DECAT / TVC - 017/03
Fevereiro/03

INFORMAÇÃO TÉCNICA

Ref.: Deficiência na recepção de canais em UHF nos televisores modelos:
HPS – 1407 e HPS – 2007.

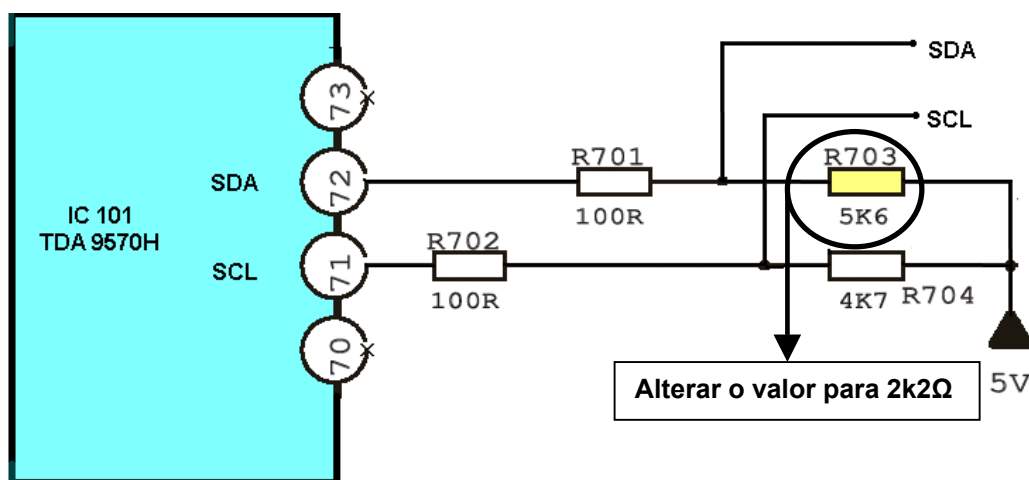
Sintoma :- Não sintoniza canais em **UHF**, bem como, ao ligar o televisor o led **STANDYBY** pisca somente uma vez e a entrada de sinal **AV2** esta habilitada (mesmo quando o televisor não possui este recurso).

Esta situação ocorre **somente** quando o **TUNER** utilizado for o modelo **UV1336B / A** do fabricante **Philips**.

Causa :- Verificamos que em alguns casos pode ocorrer falha na comunicação da linha **I²C** (SDA e SCL) entre microprocessador e tuner. Quando o microprocessador percebe qualquer falha de comunicação, imediatamente inicializa os registradores da Memória **E²PROM** com os valores de fabrica (default), que são diferentes para este modelo de tuner.

- Primeiramente devemos **alterar** o valor do resistor de polarização (Pull up) da linha **SDA**, **R703**, para **2k2Ω** (código de estoque CCE – 502522203).

- Após a alteração do valor do resistor é necessário entrar no **MENU DE SERVIÇO**, conforme circular **TVC - 016/03**, e ajustar os registradores do **VERTICAL** (Altura, Posição e Linearidade), o registrador **AV-2** (Habilita ou desabilita a entrada) e **principalmente** o registrador **TUNE** (para o Tuner modelo **UV1336B / A** do fabricante Philips deve ser ajustado para o valor **01**).

1. O resistor de polarização (Pull up) da linha SDA, **R703**, deve ser de **2k2Ω**, **somente** quando o tuner utilizado for o modelo **UV1336B / A** do fabricante Philips. Outros modelos de tuner **devem** utilizar o valor de **5k6Ω** (código de estoque CCE – 502556203), conforme tabela:
